Zaskrbljeni krajan Smolnika in Ruš
Ad hoc civilna iniciativa

Izjava za javnost - Kaj je narobe z našo kmečko logiko?!

Koridor obstoječe trase in prestavljene trase

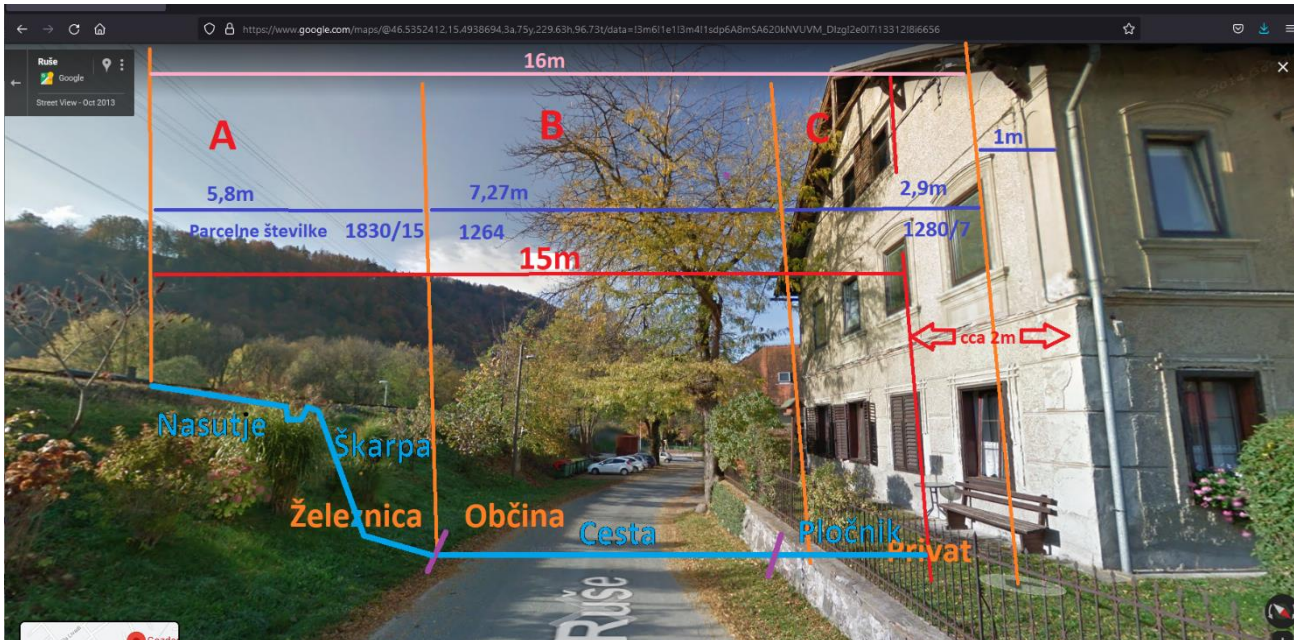
Na sliko smo označili koridor obstoječe trase, prestavljena trasa pa je že označena z rdečo črto. Slika je izsek iz slike dokumentacije Občine Ruše. **Na sliki se lepo vidi širina koridorja, ki ga občina že desetletja skrbno hrani za zahodni del obvoznice Ruše.** Lepo se tudi vidi, **čez koliko hiš je speljana rdeča črta.**

Prerez v tem delu

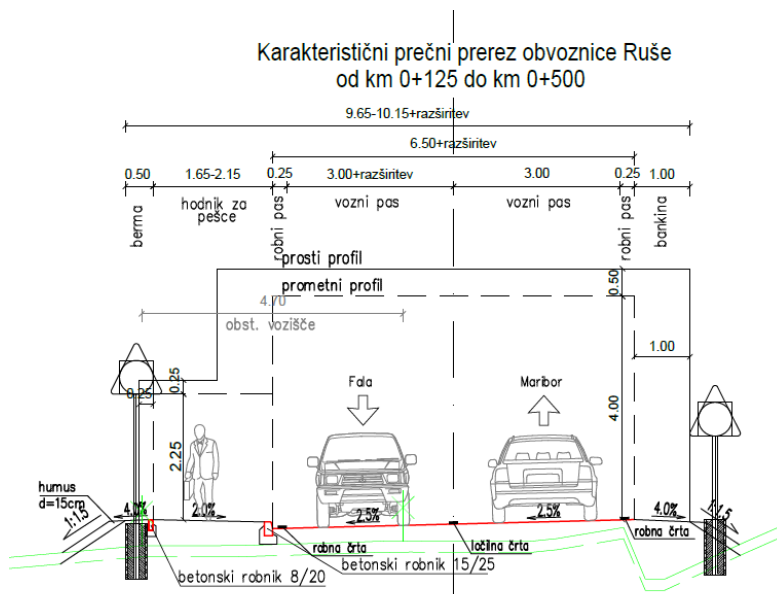
Za primerjavo, pas, ki je puščen na obstoječi trasi je 20 in več metrov, ob tej hiši pa je predstavljena trasa ceste projektirana v širini cca 10 metrov.

Prerez ceste v najožjem delu mimo Falske 126, Falske 124, Gozdarske ulice in Trpinove ulice. Niso še upoštevane protihrupne ograje.
